北川ダム建設事業「検討の場」会議
(安曇川治水計画に対する意見交換会)

参考資料

前回補足資料(意見に対する回答及び対応)

図1 事業費内訳

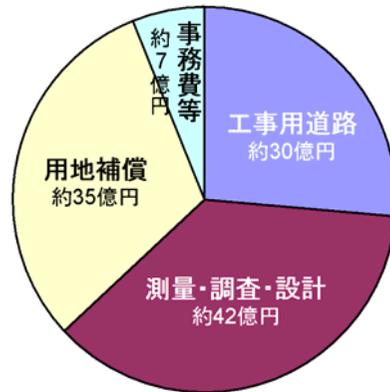
主な意見	回答および対応
下流の生命財産を守るためにダム建設に協力してほしいとの県の要請により、ダムに協力した。	・40年以上、下流の生命と財産を守るため犠牲になっていただき、ご苦労された。できるだけ早く地域のかたとお話をさせていただきたい。
ダム事業で使った114億円が無駄にならないのか。	・114億円の内訳は、工事用道路に約30億円、調査費に約42億円、用地補償に約35億円(図1) ・工事用道路は、現時点で効果を発揮している。 ・当面の目標を達成後、将来、ダムを含めた対策を検討するときの役に立つと考えている。
流下能力の小さい所は川幅や水深を示してほしい。	・今回の参考資料に横断図を掲載し、川幅や水深を明記(p3~p8) ・状況の変化がわかるよう、昔(昭和40年前後)の横断図や河床高の変化についても併せて掲載(p9~p10)
ダムができれば河川環境に影響があるのではないのか。	・影響は避けられないが、北川ダムは流水型の穴あきダムであり、貯留型のダムに比べれば影響は小さいと考えている。 ・全国でただ一つある穴あきダムの事例をp12に掲載。
河床掘削を行うと地下水利用に影響が出るのではないのか。	・地下水への影響を考慮し、河床を掘り下げないなど、慎重に検討する。
